関原発第279号
令和3年 7月29日

美浜発電所2号発電用原子炉施設
廃止措置計画変更認可申請書

2号炉に貯蔵している使用済燃料の崩壊熱の減少に伴い、使用済燃料貯蔵設備の冷却機能が不要になったことから、これに係る性能維持施設を変更する。また、今後の廃液処理の状況を踏まえ、廃液蒸発装置の維持管理台数を変更する。

美浜発電所 2 号発電用原子炉施設廃止措置計画変更認可申請書 変更前後比較表

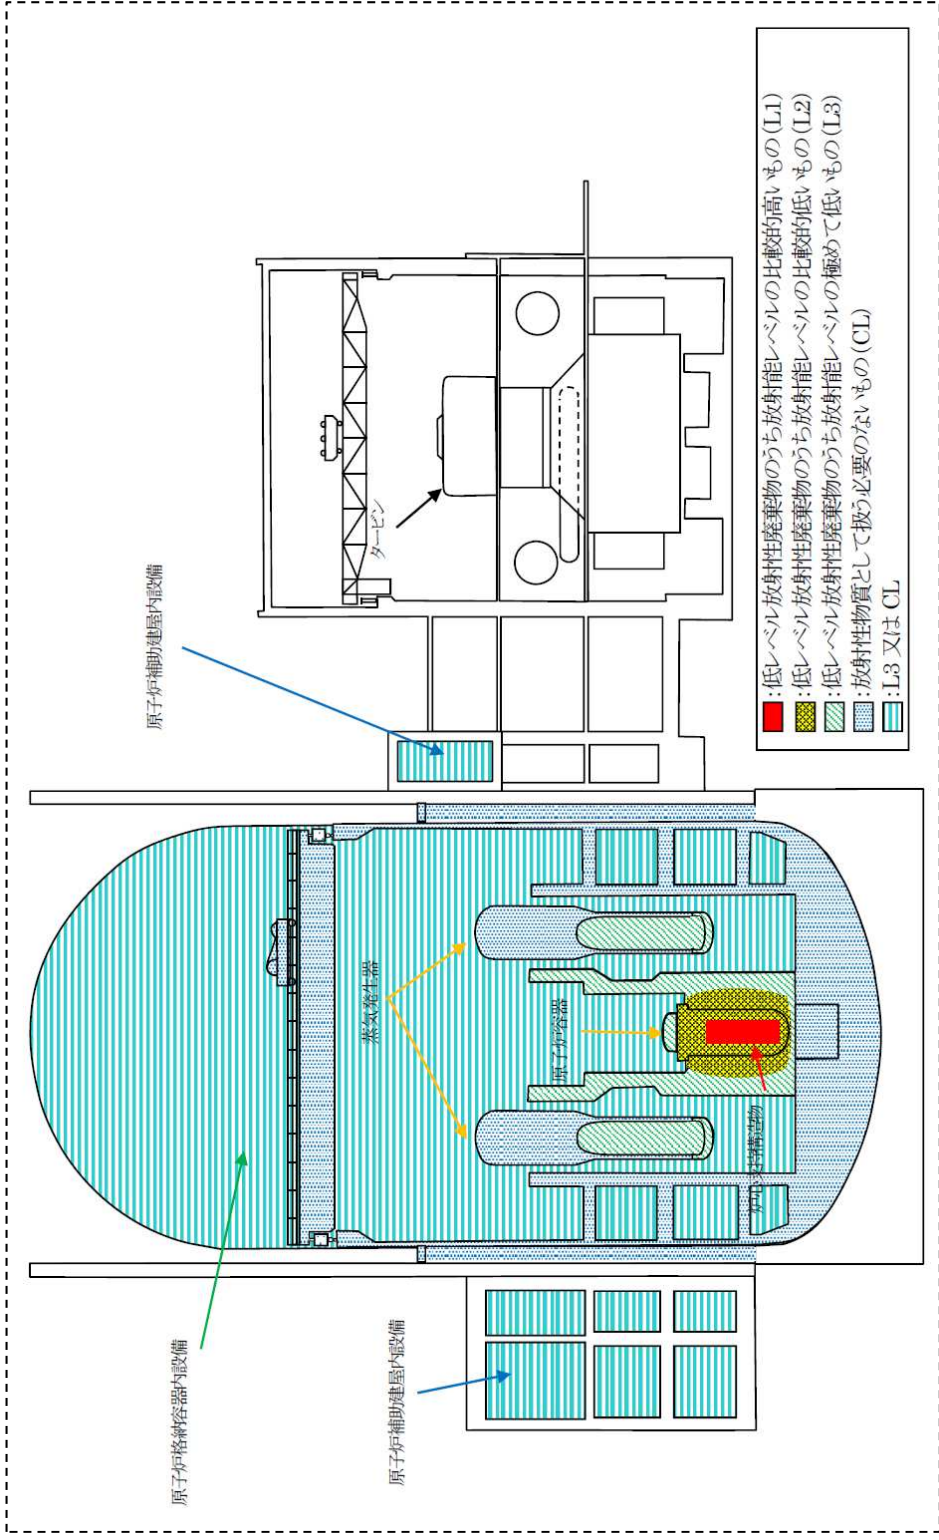
変更前	変更後	備考
<p>九 核燃料物質による汚染の除去</p> <p>1. 除染の方針</p> <p>(2) 汚染の分布評価</p> <p>解体対象施設内の汚染の推定分布については、第 4-3 図及び第 4-4 図に示すとおりであるが、<u>残存放射能調査により、第 1 段階の除染結果も踏まえた評価の見直しを行う。</u></p>	<p>九 核燃料物質による汚染の除去</p> <p>1. 除染の方針</p> <p>(2) 汚染の分布評価</p> <p><u>初回申請において評価した解体対象施設内の汚染の推定分布については、第 4-3 図に示すとおりである。</u></p> <p><u>第 1 段階の残存放射能調査により評価した解体対象施設内の汚染の推定分布図については、第 9-1 図に示すとおりである。</u></p>	<ul style="list-style-type: none"> ・記載の適正化（評価時期の明記） ・1号炉及び2号炉の号炉分割に伴う変更 ・第2段階以降の廃止措置計画の具体化に伴う変更
<p>3. 第2段階以降の除染</p> <p>(1) 除染の方法</p> <p>a. 解体前除染</p> <p><u>第1段階に実施する除染の結果、十分な除染効果が得られなかった範囲及び除染の対象としていなかった範囲について、解体撤去等における放射線業務従事者の被ばく低減又は放射性廃棄物の放射能レベル低減の観点から有効と判断した場合には、化学的方法又は機械的方法により除染を行う。</u></p> <p>b. 解体後除染</p> <p>放射性廃棄物の放射能レベル低減の観点から、第1段階に実施する系統除染及び残存放射能調査の結果を踏まえ、解体撤去に伴い発生する放射性廃棄物のうち合理的に放射能レベルを低減できると見込まれるものに対して、化学的方法又は機械的方法を効果的に組み合わせて行う。</p>	<p>3. 第2段階以降の除染</p> <p>(1) 除染の方法</p> <p>a. 解体前除染</p> <p>解体撤去等における放射線業務従事者の被ばく低減又は放射性廃棄物の放射能レベル低減の観点から有効と判断した場合には、化学的方法又は機械的方法により除染を行う。</p> <p>b. 解体後除染</p> <p>放射性廃棄物の放射能レベル低減の観点から、第1段階に実施する系統除染及び残存放射能調査の結果を踏まえ、解体撤去に伴い発生する放射性廃棄物のうち、<u>合理的に放射能レベルを低減できると見込まれるものに対して、化学的方法又は機械的方法を効果的に組み合わせて行う。</u></p>	<ul style="list-style-type: none"> ・第2段階以降の廃止措置計画の具体化に伴う変更 ・記載の適正化
